**COMUNE DI SAN GIULIANO TERME**  
*“Medaglia d’Argento al Merito Civile”*  
**SETTORE TECNICO e GOVERNO DEL TERRITORIO**

**RELAZIONE E CERTIFICAZIONE DI COERENZA DEL RESPONSABILE DEL  
PROCEDIMENTO ai sensi dell' art. 18 della L.R. 65/2014 e s.m.i.**

**OGGETTO: VARIANTE AL PIANO OPERATIVO COMUNALE PER ELIMINAZIONE DELLA ZONA DI RECUPERO, COMPARTO N. 5 (Zona A) UTOE 28 ASCIANO VALLE E INSERIMENTO DI NUOVA SCHEDA DI REGESTO ALL. 4 ALLE NTA “REGESTO DEGLI EDIFICI IN ZONA A INTERNA ALLE UTOE”- ART. 32 LEGGE REGIONALE 65/2014 E S.M.I. - ADOZIONE**

POC VIGENTE

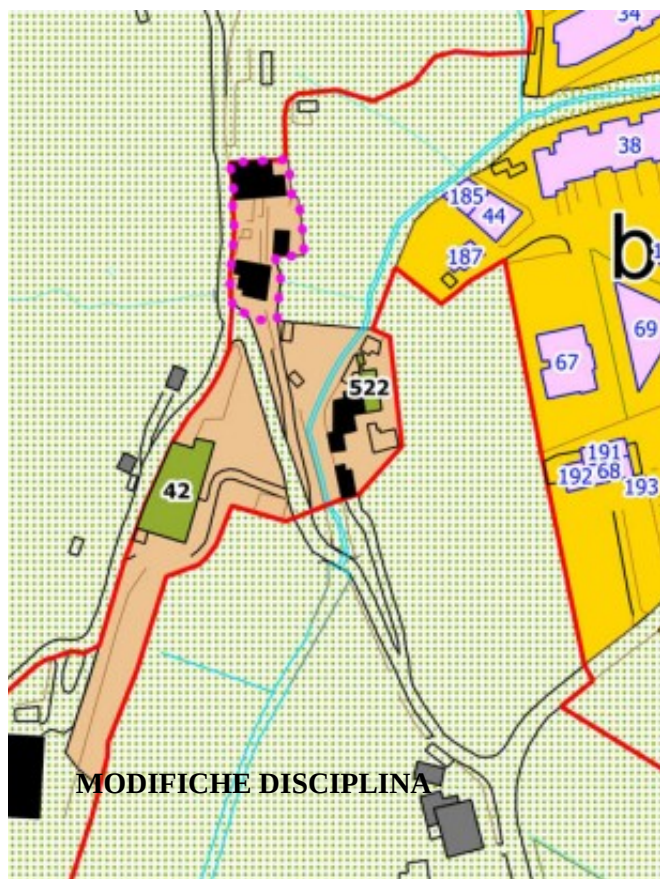
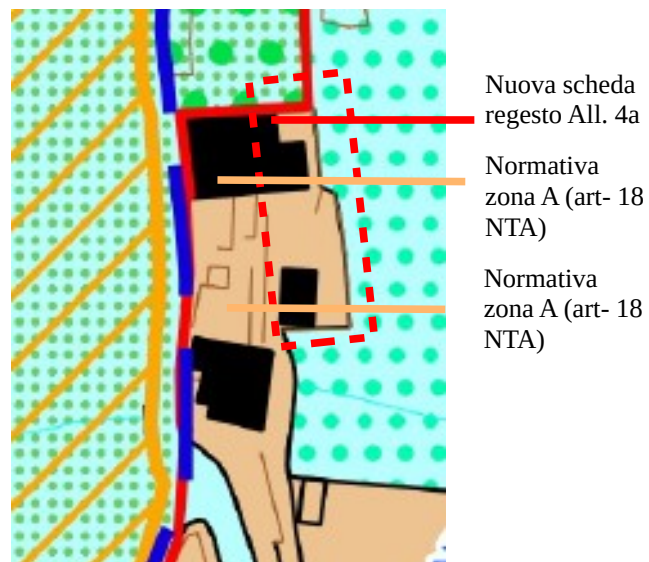
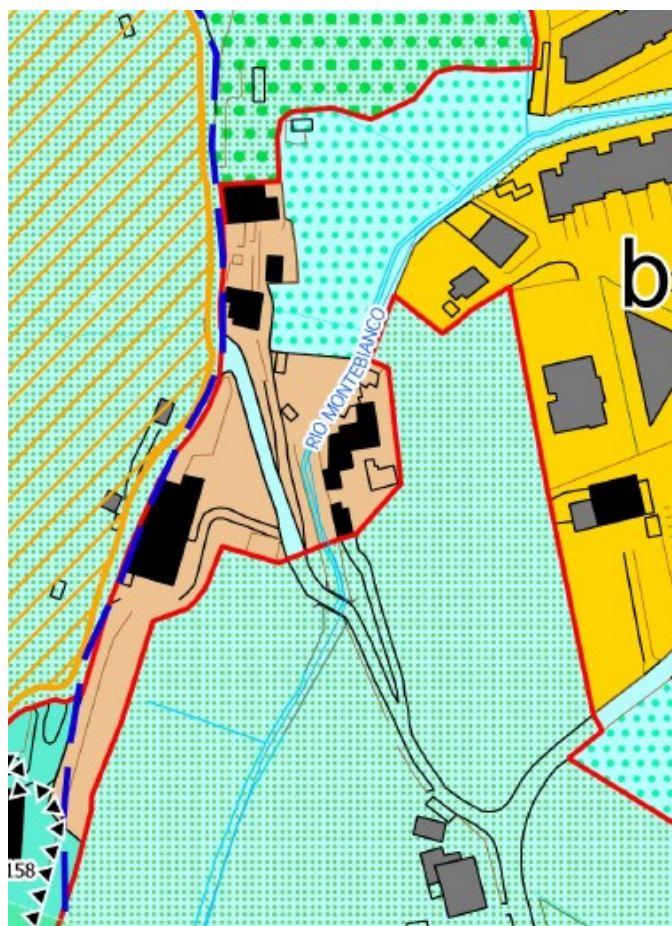
Le modifiche che vengono proposte all'interno del POC vigente, senza modifica ai parametri urbanistici edilizi vigenti, sono pertanto le seguenti:

- **eliminazione della Zona di Recupero**, comparto n. 5 (Zona A) UTOE 28 Asciano Valle;
- **redazione di una nuova Scheda di disciplina** specifica per i fabbricati e annessi ricompresi nell'attuale comparto, ad integrazione dell'**Allegato 4** al POC *Registro degli edifici in zona A interni alle UTOE*.
- applicazione della **categorie d'intervento D2** per gli immobili ricompresi nel corpo edilizio.
